Ville d'Avignon
Secteur Sauvegardé
Modification n° 1 du Plan de Sauvegarde et de Mise en Valeur

Rapport de présentation
Février 2013

b) La station Thiers :

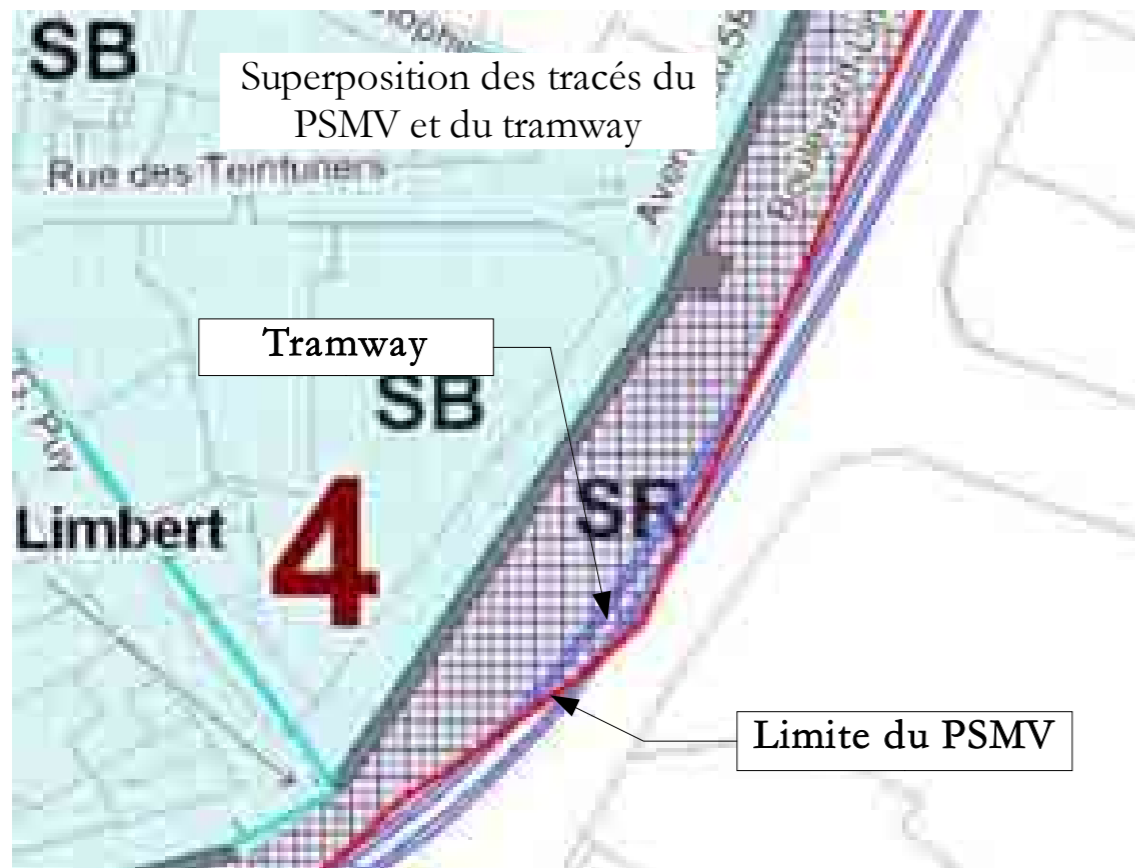
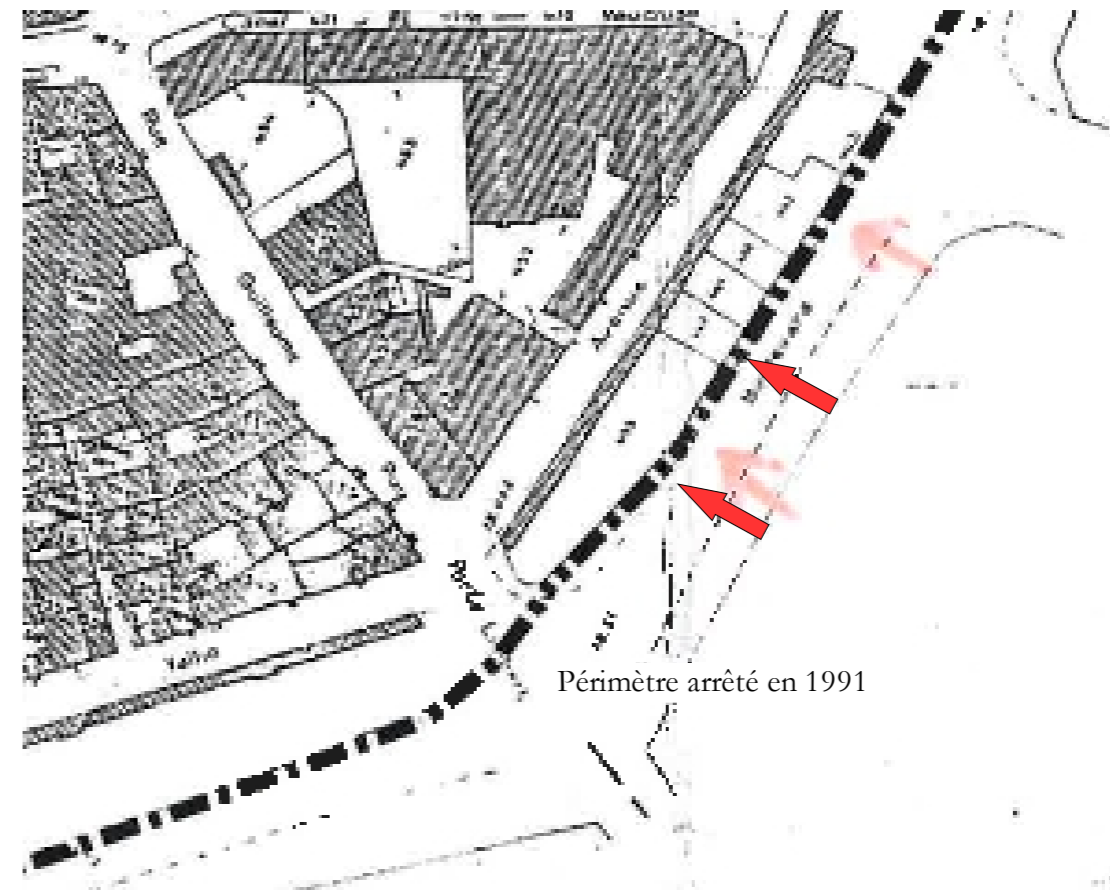
➔ Son implantation nécessiterait la coupe de deux arbres remarquables mais non protégés.

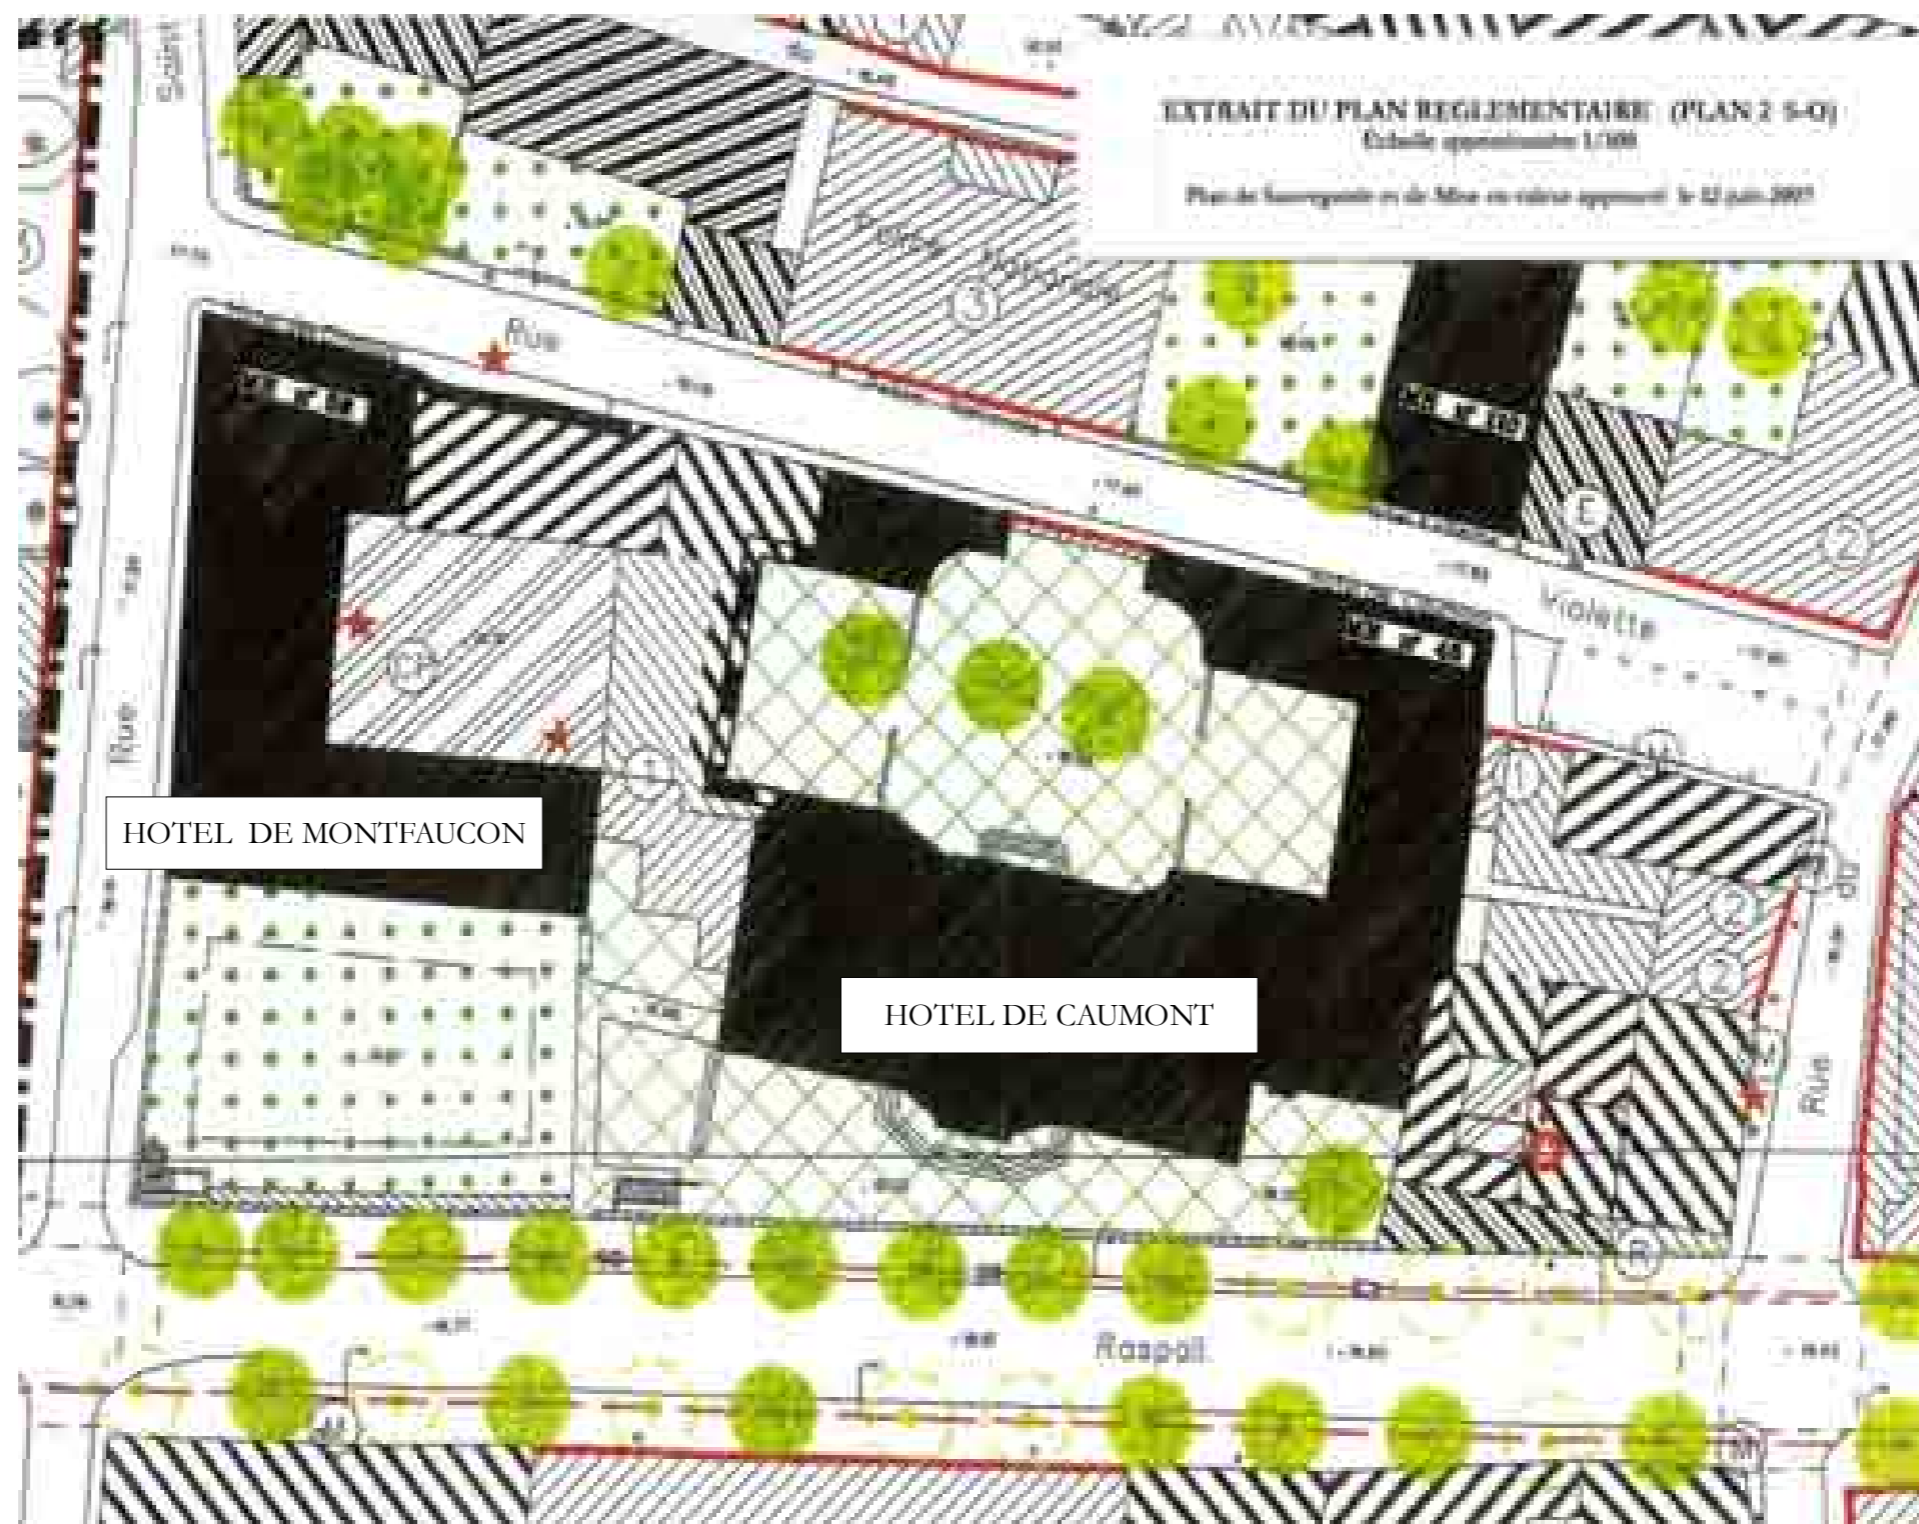
- tout aménagement susceptible d'interrompre la continuité du traitement de l'espace, tout obstacle aux perspectives d'ensemble sont strictement limités.
- le traitement des sols doit être unitaire, sous forme de sol stabilisé, revêtu de macadam à l'eau ou traité en espace en herbe.
- les plantations d'accompagnement de la muraille, essentiellement en herbe ou en plantes rases, pour les parties de sol pas ou peu fréquentées.
- la végétation arbustive est interdite, à l'exception des arbres d'alignement qui sont situés en bordure des trottoirs, le plus éloignés possible du mur.
- ~~le stationnement organisé, le passage des lignes de transport en commun, les voies de circulation (sauf le passage par les portes de ville) sont interdits dans l'emprise de l'esplanade.~~

« Dans le cadre de l'opération de création du tramway, un traitement paysager spécifique pourra être autorisé, sous réserve qu'il s'inscrive dans un projet d'ensemble. Il pourra notamment s'appuyer sur les éléments historiques liés au rempart mis en évidence à l'occasion des études préliminaires »

3.1 La prise en compte du classement au titre des monuments historiques des communs et du portail sur rue de l'Hôtel de Caumont

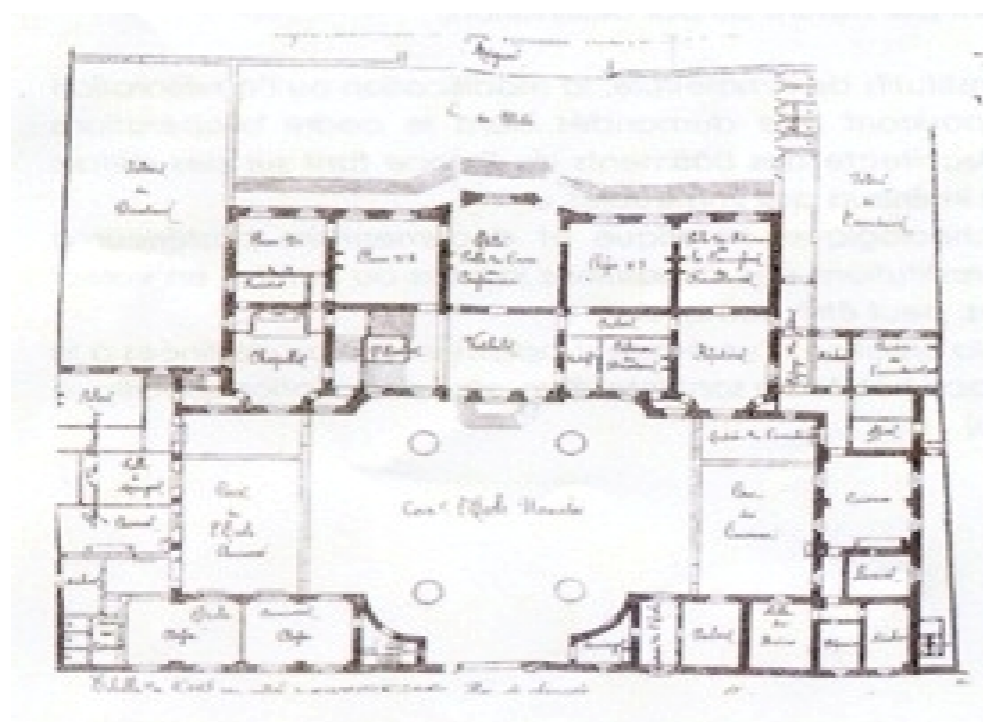
- Cet élément faisait donc bien partie de l'ensemble classé au titre des monuments historiques en 1964. Sa classification en tant qu'« **immeuble protégé à conserver** » au titre du PSMV figuré au plan en hachures noires apparaît donc comme une erreur: il aurait dû être indiqué comme « **immeuble protégé au titre des monuments historiques** » marqué en noir.
- De même, la classification du portail principal sur la rue Violette en tant qu'« **immeuble pouvant être modifié** » au titre du PSMV figuré au plan en hachures fines apparaît comme une erreur: il aurait dû être indiqué comme « **immeuble protégé au titre des monuments historiques** » marqué en noir.

Le bâtiment reliant les Hôtels de Caumont et de Montfaucon sur le Boulevard Raspail

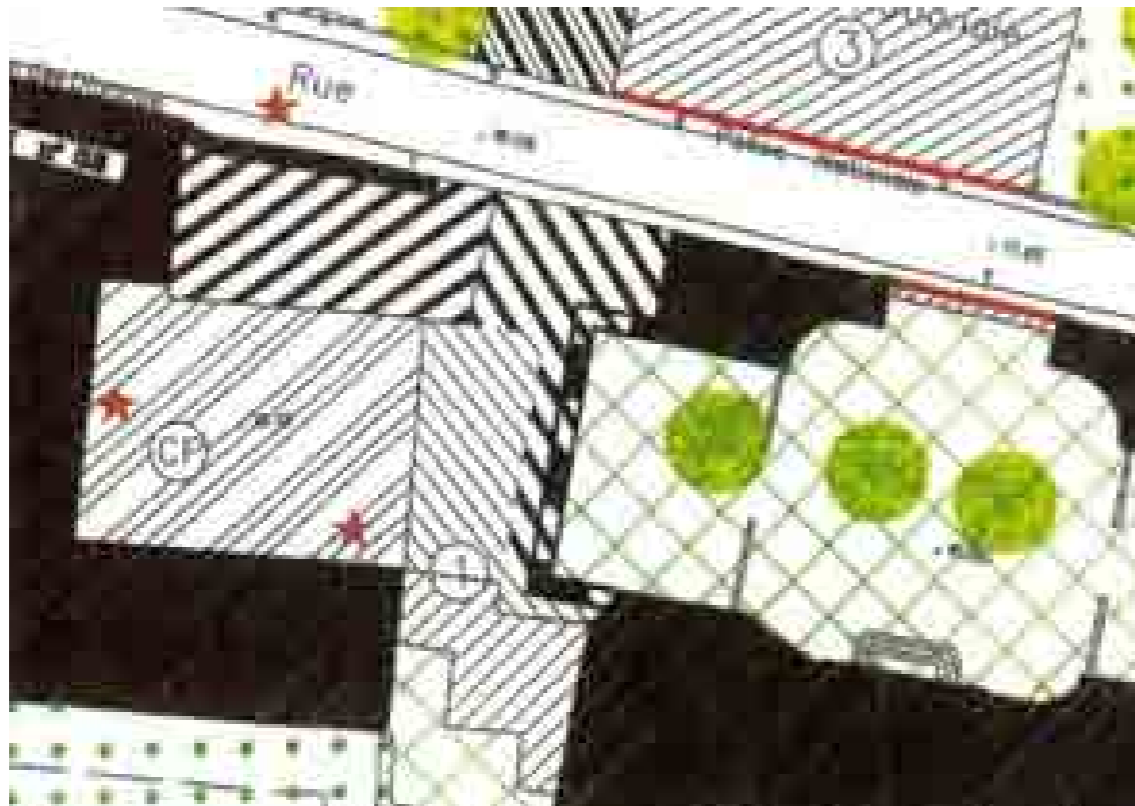
Le projet d'extension de la Collection Lambert nécessiterait d'utiliser cet espace comme noyau de circulation et d'échange pour la desserte de l'ensemble Caumont-Montfaucon.

Le maintien de cet espace constructible à une hauteur maximale autorisée de R+2, soit 8,50 m à l'acrotère, équivalente à la hauteur des bâtiments existants, est donc indispensable pour la réalisation éventuelle du projet d'extension.
